まとめ資料変更箇所リスト

資料名 : 重大事故等対処設備について
 章/項番号: 3.11 使用済燃料貯蔵槽の冷却等のための設備

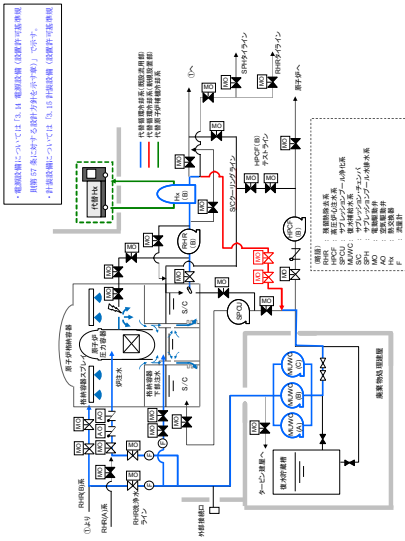
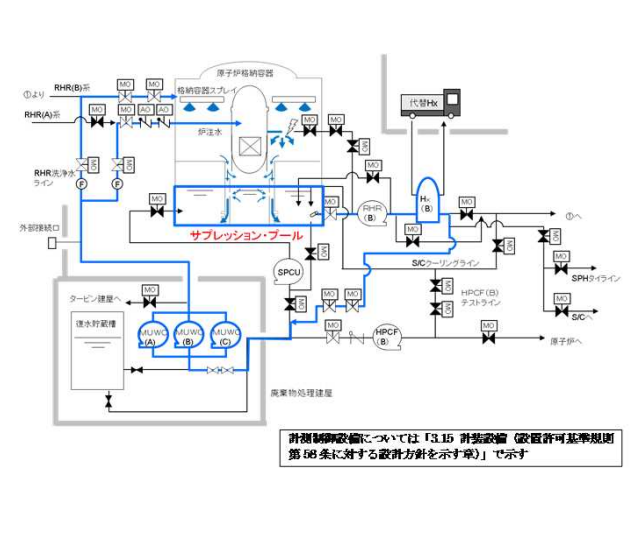
No.	章番号	ページ番号	変更後	変更前	変更理由
20	3.13.2.1.1	添 3.13-11			②(第二GTG自主化)

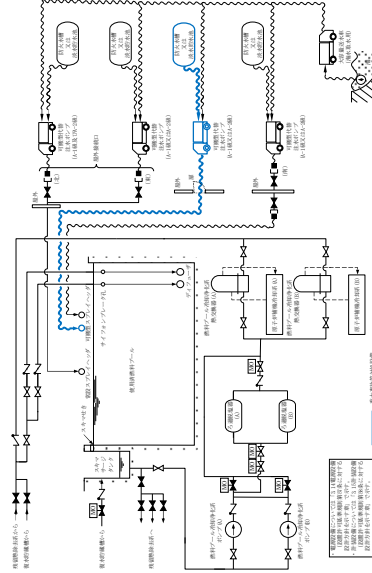
No.	章番号	ページ番号	変更後	変更前	変更理由
25	3.13.2.1.1	添 3.13-16		-	②54条の図変更に伴う修正

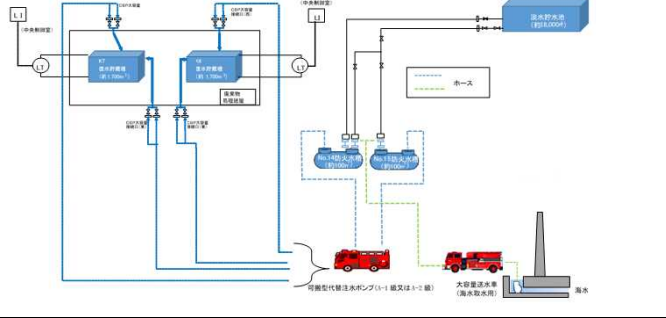
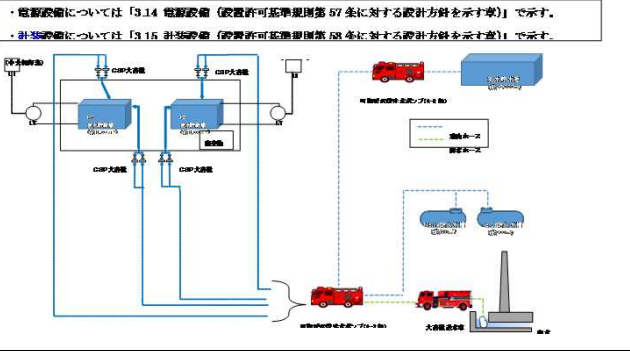
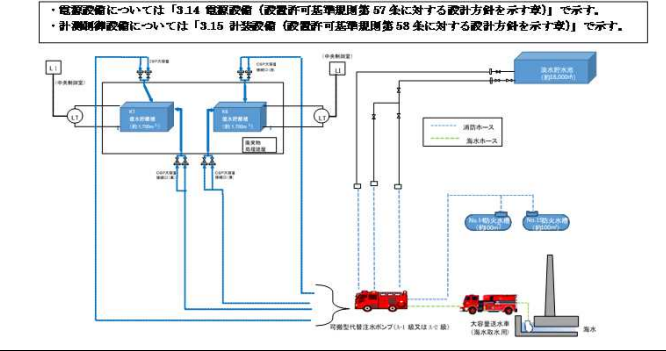
No.	章番号	ページ番号	変更後	変更前	変更理由
53	3.13.2.2.1	添 3.13-29	削除	また, 注水先への注水設備としても同様に, 津波の影響を受けない高台に保管している可搬型代替注水ポンプ(A-1級, 及びA-2級)とホースで構成する。	②(水源の運用変更に伴う削除)
54	3.13.2.2.1	添 3.13-30	削除	図3.13-9 系統概要図(防火水槽経由の場合の水源への水の移送設備) 	②(水源の運用変更に伴う削除)
55	3.13.2.2.1	添 3.13-30	<p>・電源設備については「3.14 電源設備 (設置許可基準規則第 57 条に対する設計方針を示す章)」で示す。 ・計装設備については「3.15 計装設備 (設置許可基準規則第 58 条に対する設計方針を示す章)」で示す。</p> 	<p>・電源設備については「3.14 電源設備 (設置許可基準規則第 57 条に対する設計方針を示す章)」で示す。 ・計装設備については「3.15 計装設備 (設置許可基準規則第 58 条に対する設計方針を示す章)」で示す。</p> 	②(水源の運用変更に伴う変更)
56	3.13.2.2.1	添 3.13-30	図3.13-17 復水貯蔵槽への水の供給 系統概要図	図3.13-10 系統概要図(直接送水の場合の水源への水の移送設備)	②(水源の運用変更に伴う変更)

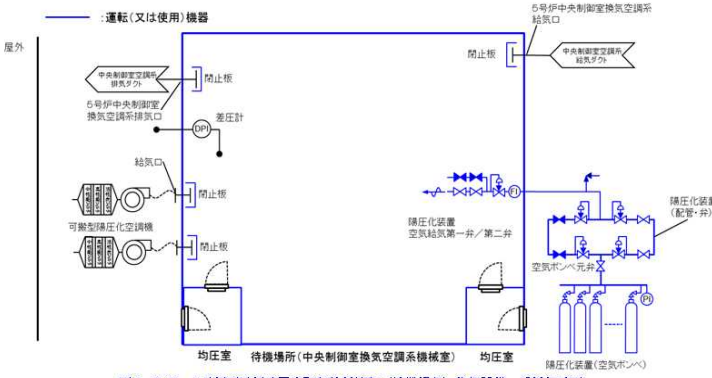
No.	章番号	ページ番号	変更後	変更前	変更理由
60	3.18.2.3 3.18.2.3.1	添 3.18-43	<p>図 3.18-10 5号伊原子伊建屋内緊急時対策所(待機場所)換気設備 系統概略図 (プルーム通過前後:可変型陽圧化空調機による陽圧化時)</p>	—	② (設計進捗による記載の充実)
61	3.18.2.3 3.18.2.3.1	添 3.18-44	<p>図 3.18-11 5号伊原子伊建屋内緊急時対策所(待機場所)換気設備 系統概略図 (プルーム通過直後に建屋内の放射線物質濃度が屋外より高い場合:可変型陽圧化空調機による陽圧化)</p>	—	② (設計進捗による記載の充実)
